**SUPPORTO TECNICO ALL'OSSERVATORIO AMBIENTALE
PER LA COSTRUZIONE E L'ESERCIZIO DELLA
"TANGENZIALE EST ESTERNA DI MILANO"**

ISTRUTTORIA TECNICA

Piano di Monitoraggio Ambientale

ACQUE SOTTERRANEE

3.2.4 TEM-PIM-GE-02/TEM-PIV-GE-21

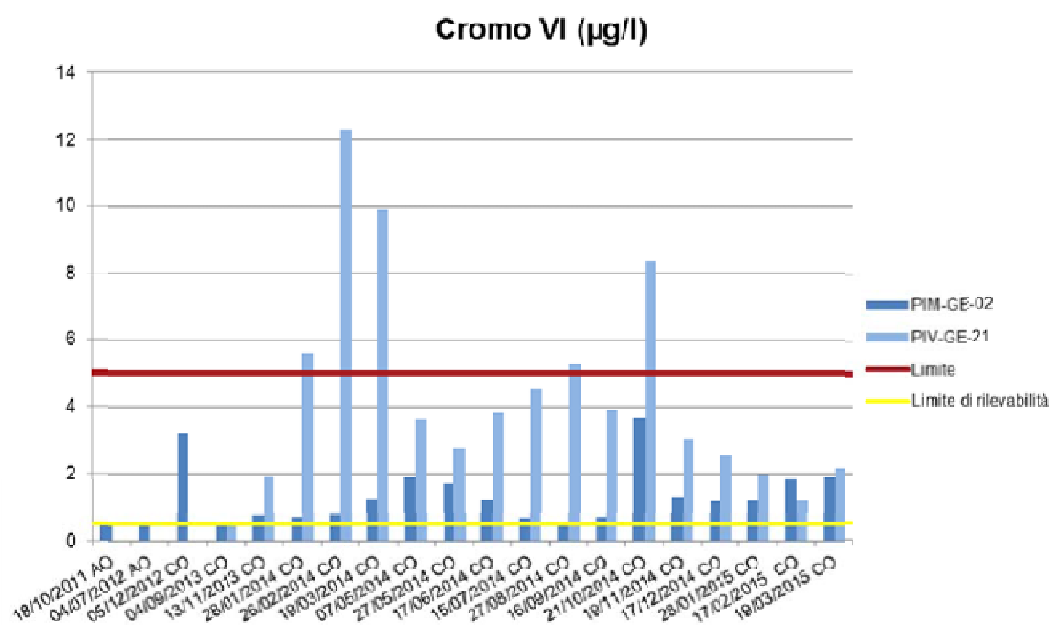
Nelle campagne CO10 e CO11 si rileva un trend decrescente della concentrazione di Cromo VI in entrambi i punti di monitoraggio con un solo superamento del limite normativo riscontrato nel campionamento di ottobre.

A valle della discussione intervenuta nell’ultimo TT del 31/03/15, visti i tenori di Cromo VI rilevati, inferiori ai limiti delle CSC di cui al D.lgs. 152/06 Parte IV, Titolo V, Allegato 5, tabella 2 (ad esclusione, di un solo superamento riscontrato nel piezometro PIV-GE-21 nel mese di ottobre 2014) e al trend decrescente misurato nel periodo settembre 2014 – marzo 2015 che ha registrato

- di modificare la frequenza di campionamento dell'intera rete di controllo di Gessate tornando a quanto previsto dal Piano di Monitoraggio Ambientale della Tangenziale Est Esterna di Milano (da mensile a trimestrale);
- di sospendere il monitoraggio sul piezometro PIM-GE-05, i cui tenori di Cromo VI si sono sempre mantenuti stabili nel tempo e inferiori ai limiti di legge.

3.2.5 TEM-PIM-GE-23/TEM-PIV-GE-02

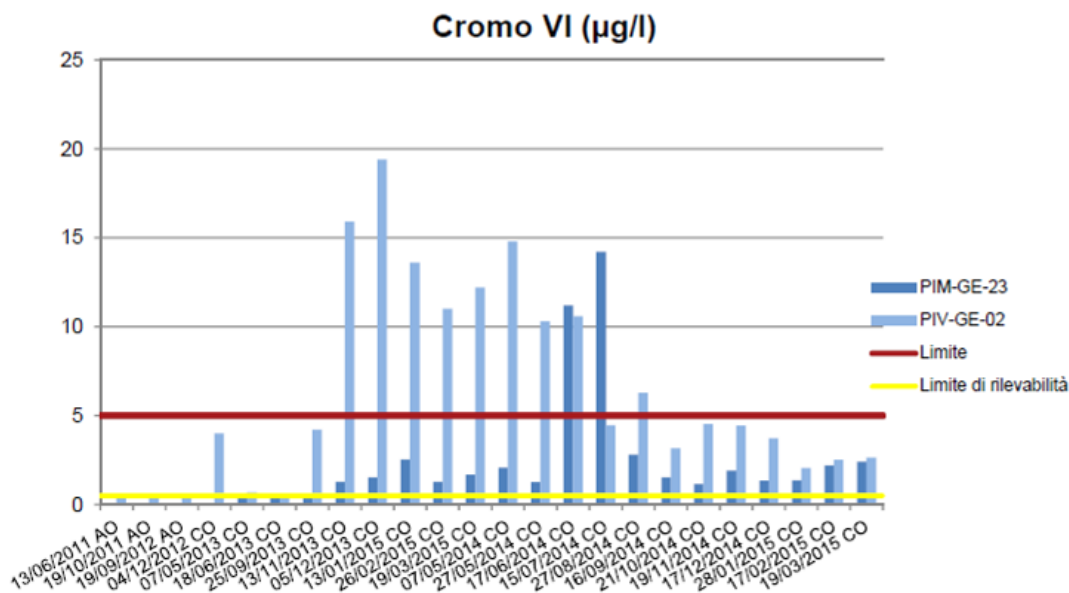
Nelle campagne CO10 e CO11 si rileva un trend decrescente della concentrazione di Cromo VI.

A valle della discussione intervenuta nell'ultimo TT del 31/03/15, visti i tenori di Cromo VI rilevati, inferiori ai limiti delle CSC di cui al D.lgs. 152/06 Parte IV, Titolo V, Allegato 5, tabella 2 (ad esclusione, di un solo superamento riscontrato nel piezometro PIV-GE-21 nel mese di ottobre 2014) e al trend decrescente misurato nel periodo settembre 2014 – marzo 2015 che ha registrato

- di modificare la frequenza di campionamento dell'intera rete di controllo di Gessate tornando a quanto previsto dal Piano di Monitoraggio Ambientale della Tangenziale Est Esterna di Milano (da mensile a trimestrale);
- di sospendere il monitoraggio sul piezometro PIM-GE-05, i cui tenori di Cromo VI si sono sempre mantenuti stabili nel tempo e inferiori ai limiti di legge.

3.2.6 TEM-PIM-GE-05/TEM-PIV-GE-04- TEM-PIV-GE-05

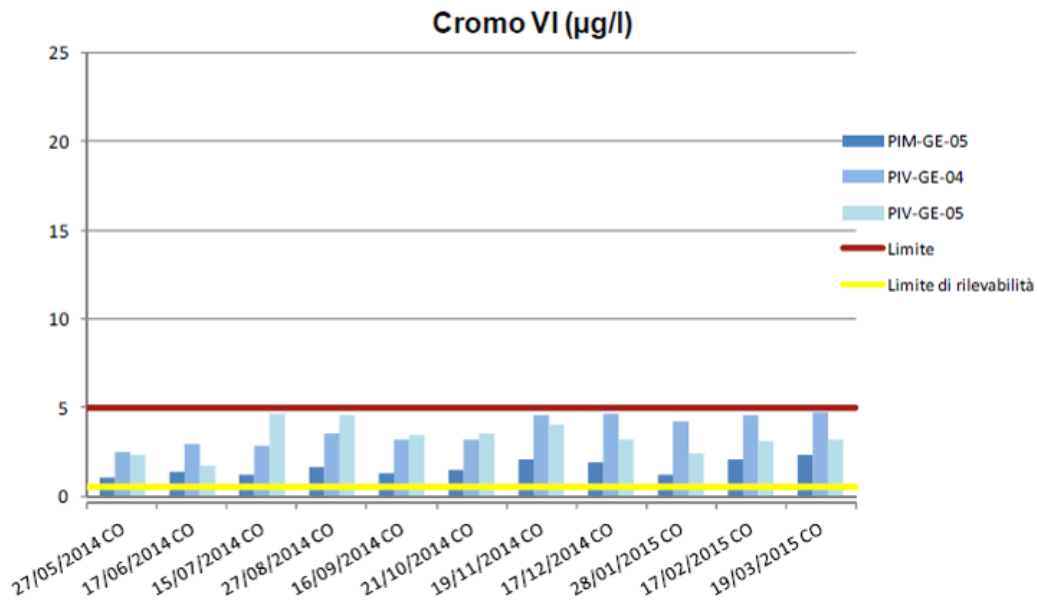
Nelle campagne CO10 e CO11 per i tre piezometri integrativi (PIM-GE05, PIV-GE-04 e PIV-GE-05) non si rilevano concentrazioni superiori alla CSC (D.Lgs. 152/06 Parte IV, Titolo V, Allegato 5, tabella 2) per alcun parametro. Dall'analisi del trend delle concentrazioni degli analiti Cromo Totale e Cromo VI, si osserva come il tenore di Cromo VI si sia mantenuto sempre inferiore al limite normativo, pari a 5 µg/l.

A valle della discussione intervenuta nell'ultimo TT del 31/03/15, visti i tenori di Cromo VI rilevati, inferiori ai limiti delle CSC di cui al D.lgs. 152/06 Parte IV, Titolo V, Allegato 5, tabella 2 (ad esclusione, di un solo superamento riscontrato nel piezometro PIV-GE-21 nel mese di ottobre 2014) e al trend decrescente misurato nel periodo settembre 2014 – marzo 2015 che ha registrato valori prossimi ai livelli di fondo della zona, come evidenziato dai campionamenti effettuati presso il piezometro integrativo di monte PIM-GE-05, è stato concordato:

- di modificare la frequenza di campionamento dell'intera rete di controllo di Gessate tornando a quanto previsto dal Piano di Monitoraggio Ambientale della Tangenziale Est Esterna di Milano (da mensile a trimestrale);
- di sospendere il monitoraggio sul piezometro PIM-GE-05, i cui tenori di Cromo VI si sono sempre mantenuti stabili nel tempo e inferiori ai limiti di legge.

3.2.9 TEM-PIM-PM-23/TEM-PIV-ML-32-TEM-PIV-ML-03

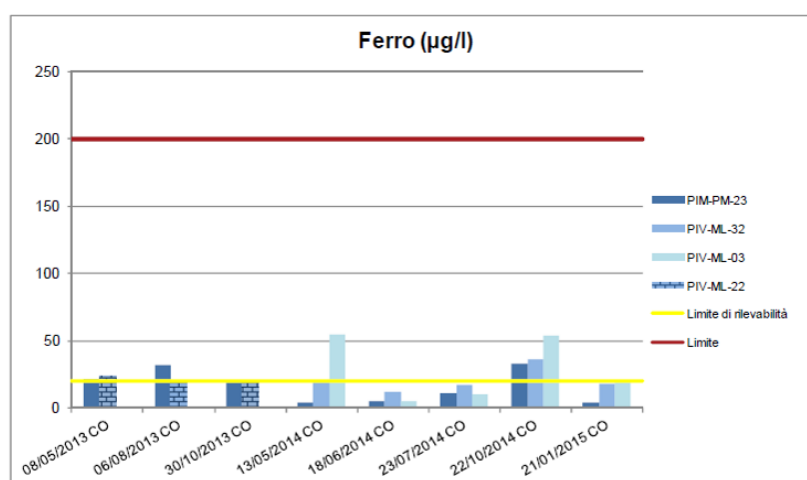
L'elaborazione dei dati attraverso il metodo VIP ha evidenziato il superamento della soglia di attenzione ($\Delta VIP > 1$) per il parametro Ferro nella misura del 22/10/2014 nel piezometro di valle PIV-ML-03, in particolare si è registrata una concentrazione pari a 33,1 $\mu\text{g/l}$ nel piezometro di monte mentre in quello di valle 54,1 $\mu\text{g/l}$. Entrambe le concentrazioni si attestano al di sotto del limite normativo, pari a 200 $\mu\text{g/l}$ (D.Lgs. 152/2006 Parte VI All.5 al Titolo V Tab.2).

Il campionamento eseguito nella campagna successiva, gennaio 2015, ha rilevato concentrazioni di Ferro esigue per tutti e tre i campioni prelevati dalla terna di piezometri in oggetto. CTE dichiara che nel periodo della misura di ottobre erano in corso le attività estrattive ed il passaggio dei mezzi di cantiere.

Nella scheda punto del PIM-PM-23 è necessario aggiornare il punto di valle associato.

3.2.12 TEM-PIM-PA-02/TEM-PIV-ZB-01

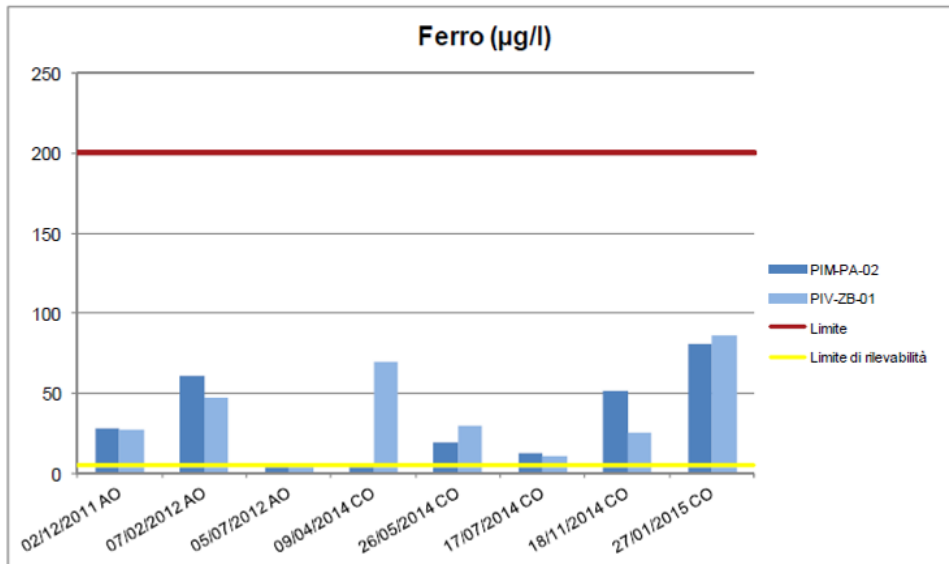
Si osserva però un valore di Δ VIP negativo per il parametro Ferro nella misura di novembre essendo stata rilevata presso il punto di monte una concentrazione pari a 51,1 μ g/l superiore rispetto a quanto riscontrato presso il punto di valle pari a 25,1 μ g/l.

Anche nella misura di gennaio si rileva una concentrazione del parametro Ferro più elevata rispetto alle concentrazioni storiche rilevate in entrambi i piezometri, entrambe le concentrazioni si attestano al di sotto del limite normativo, pari a 200 µg/l (D.Lgs. 152/2006 Parte VI All.5 al Titolo V Tab.2).

3.2.13 TEM-PIM-PA-21/TEM-PIV-PA-01

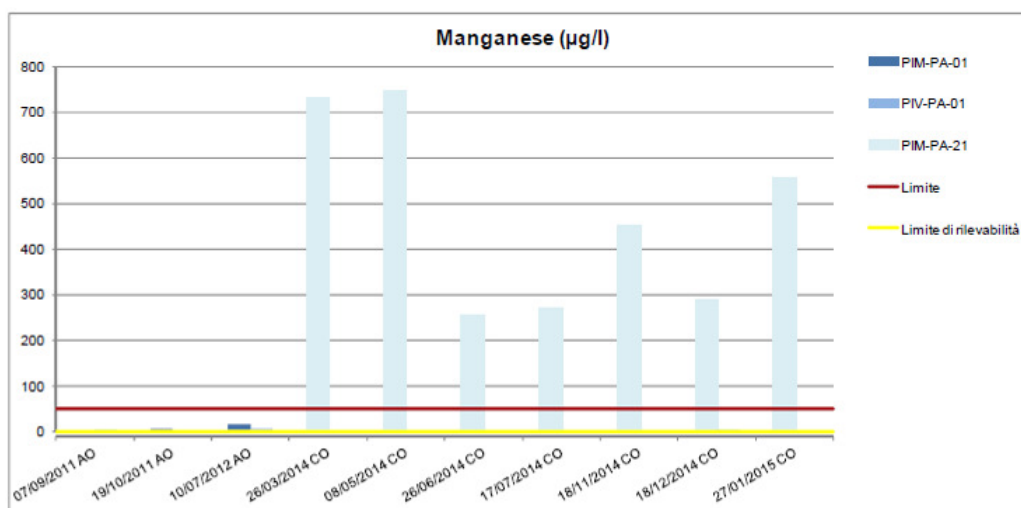
In merito al superamento delle CSC di Manganese nel piezometro di monte, CTE ha proceduto ad avviare un approfondimento dal quale è emerso che con ogni probabilità i superamenti sono attribuibili a condizioni naturali quali la presenza di livelli torbosi nella stratigrafia del punto e non imputabili alle lavorazioni in corso essendo stati rilevati nella sola stazione di monte.

A valle di ciò, nella seduta dell'OA del 11/12/2014 si è concordato di tornare ad un monitoraggio con frequenza trimestrale (come da PMA) anche qualora venisse rilevato un superamento delle CSC di Manganese, per ulteriori dettagli si rimanda al verbale dell'OA.
